東海第二発電所

設計及び工事計画変更認可申請書

補足説明資料

東海第二発電所 原子炉建屋付属棟及び原子炉棟換気系改造工事の概要について

図4-1 原子炉建屋換気系(ダクト)放射線モニタ系統概略図

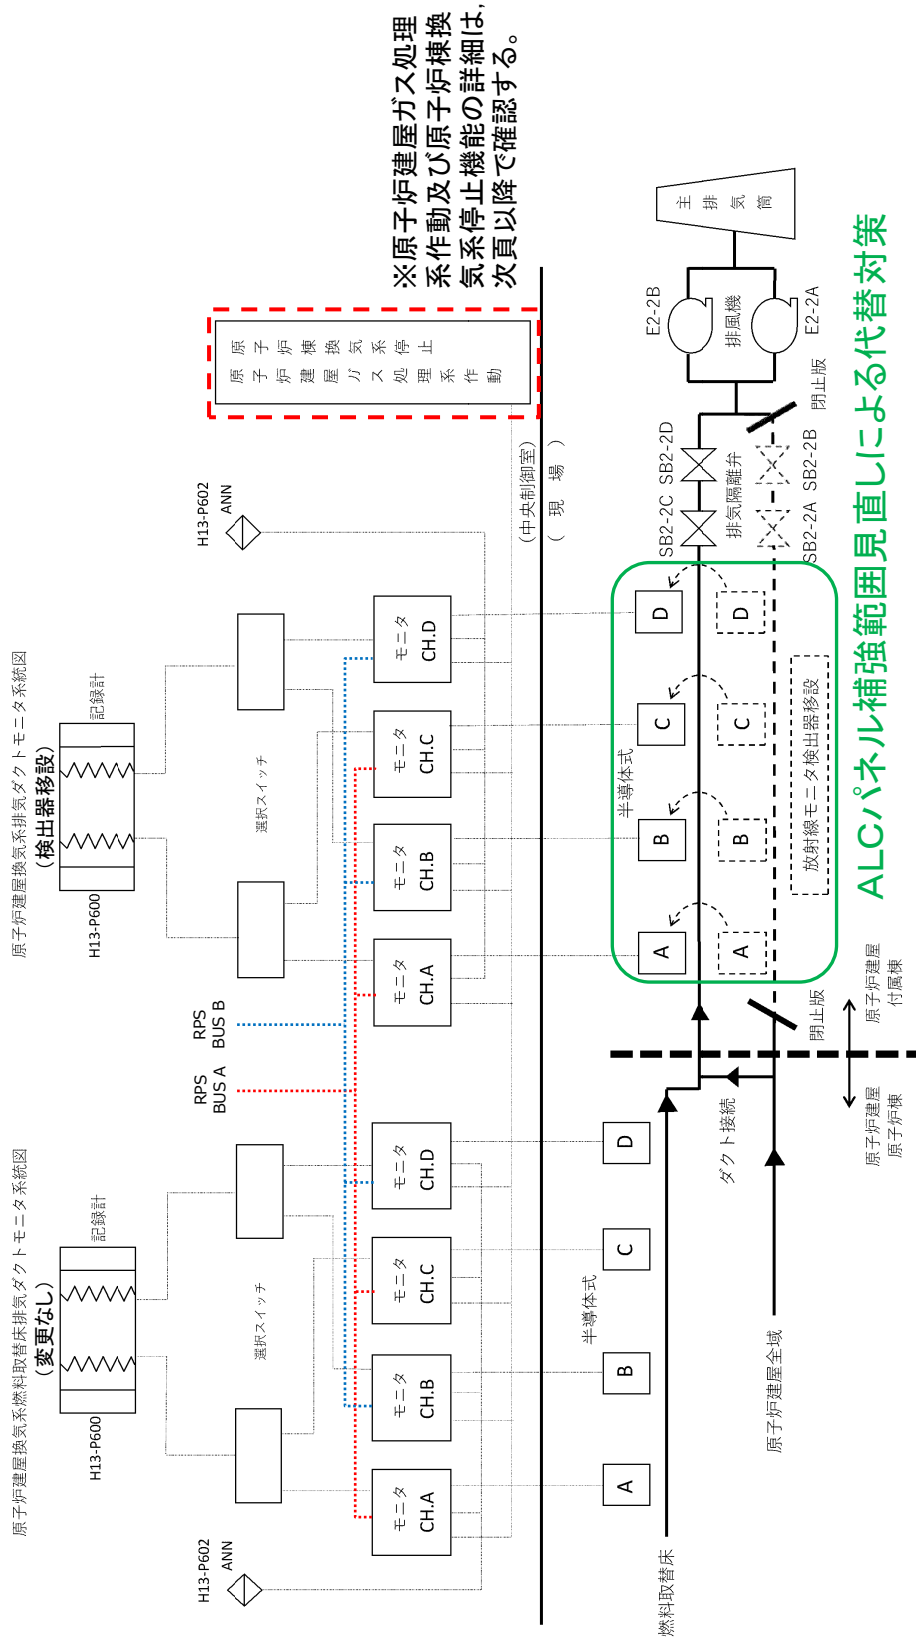
図4-1に示すとおり, ALCパネル補強範囲直しによる代替対策は, **当該放射線モニタ検出器の移設のみ**であり, 検出器の数及びインターロック並びに監視系への出力信号等の変更はなく, 従来より有する安全機能に影響を及ぼすことはない。

図4-2 原子炉建屋ガス処理系ブロック図

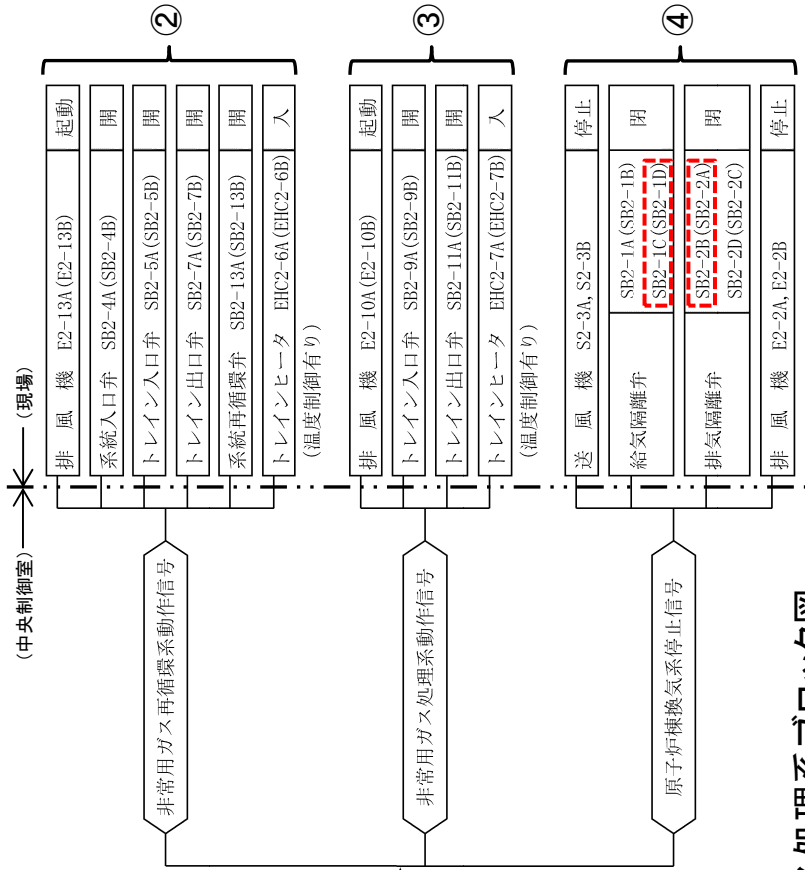
ALCパネル補強範囲直しによる代替対策は、図4-2(左上図)に示す①原子炉建屋換気系(ダクト)放射線モニタ検出器の移設のみであり、原子炉建屋ガス処理系インターロック回路の変更はない。また、原子炉棟換気系給気・排気隔離弁の片系が運用停止(撤去)した場合においても、原子炉建屋ガス処理系の動作(図中②、③)並びに原子炉棟換気系停止信号(図中④)は独立して発信されるため、原子炉建屋ガス処理系の動作及び原子炉棟換気系の停止に影響を及ぼすことはない。
